VOS REF.
NOS REF. RTE-CM-NCY-GMR-BOURG-PoET-25
REF. DOSSIER COT-DEM-2025-25462-CAS-206301-B5T0J1
INTERLOCUTEUR Josselin MERMET-LYAUDOUZ
TÉLÉPHONE
MAIL rte-est-gmr-bourgogne-tiers@rte-france.com
FAX
OBJET **PD 025 462 25 P0001 - 29 Av. de l'Armée de
l'Est - 25300 Pontarlier**

OUVRAGE ELECTRIQUE AERIEN HTB Ligne à 63kV CHAMPAGNOLE - GRANGES STE MARIE - PONTARLIER

OBJET PD 025 462 25 P0001 - 29 Av. de l'Armée de l'Est - 25300 Pontarlier

Emprise de la ligne dans le plan vertical Art R4534-108 & 109 du code du travail

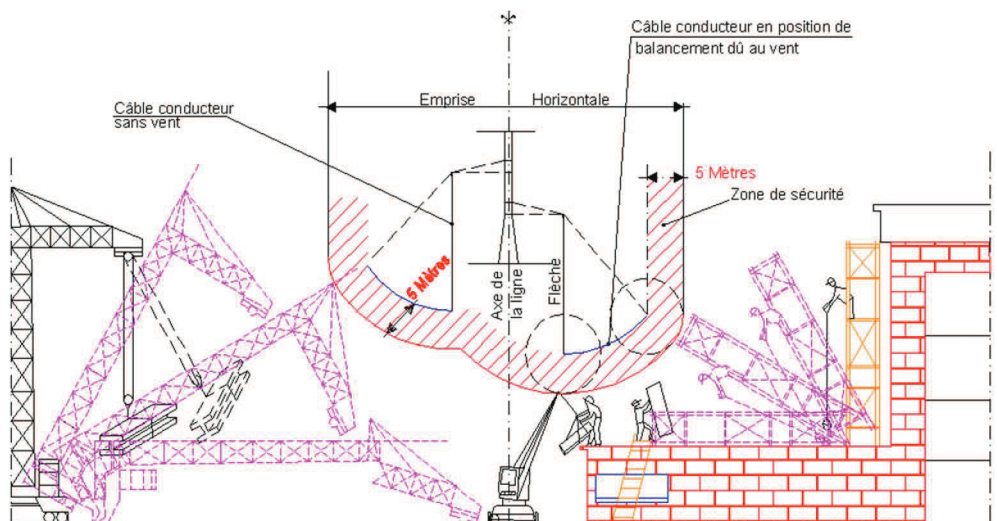
Au vu des éléments du dossier de demande d'autorisation que vous avez bien voulu nous communiquer, il s'avère que **la construction à démolir se situe à une distance de plus de 5 mètres des conducteurs nus sous tension.**

Aussi, les travaux doivent être exécutés dans le strict respect des articles R. 4534-107 et suivants du Code du Travail, qui prévoit une zone de protection de 5 mètres, à maintenir en permanence par rapport aux câbles conducteurs HTB sous tension, ainsi qu'aux normes NF C 18-510 et au Guide d'application de la réglementation relative aux travaux à proximité des réseaux fascicule 1 à 3.
